МИНИСТЕРСТВО ПУТЕЙ СООБЩЕНИЯ СССР
ГИПРОТРАНССИГНАЛСВЯЗЬ

УКАЗАНИЯ

по проектированию устройств автоматики, телемеханики и связи
на железнодорожном транспорте

Модернизация схемы включения
реле автовозврата АВ и
изменения в программе
проверки блока ТТИ

Рис. 1 Трансляция задания ГАЦ-КР.

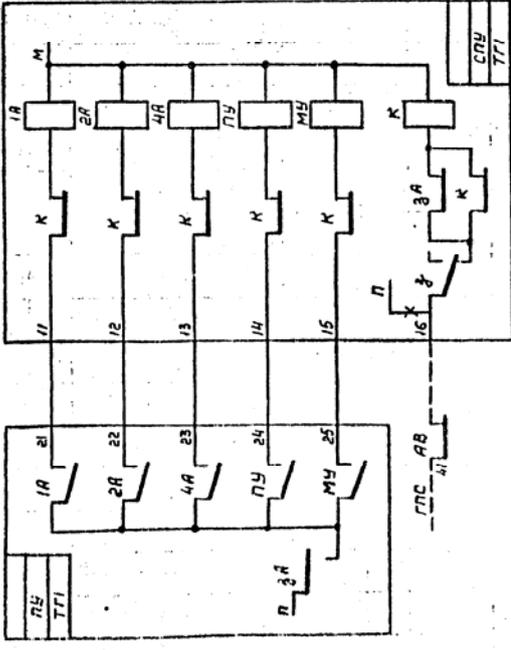
- включить повторитель реле автовозврата стрелки АВ (Рис.3);
- в системе ГАЦ (ЦНИИ) включить контакт реле АВ в цепь возбуждения сортировочных реле блока трансляции стрелочного участка (Рис.2);
- в системе ГАЦ-КР включить контакт реле АВ в цепь возбуждения реле К блока трансляции стрелочного участка ТТИ (Рис.1), а в межстрелочных блоках ТТИ подать питание ППС на контакт 16.

Рис. 4. Схема испытаня блока ТГ1

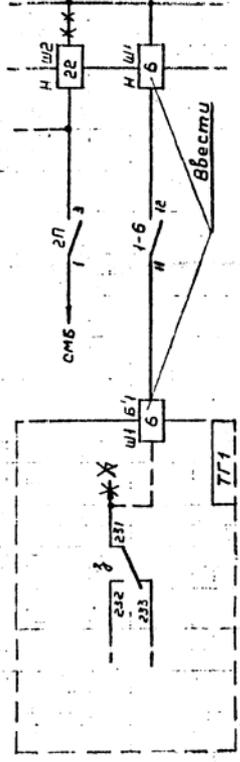
В схему испытания блока ТТИ (лист I2) необходимо внести изменения согласно рис.4.

Пунктиром показан новый монтаж; зачерчен снимаемый монтаж.
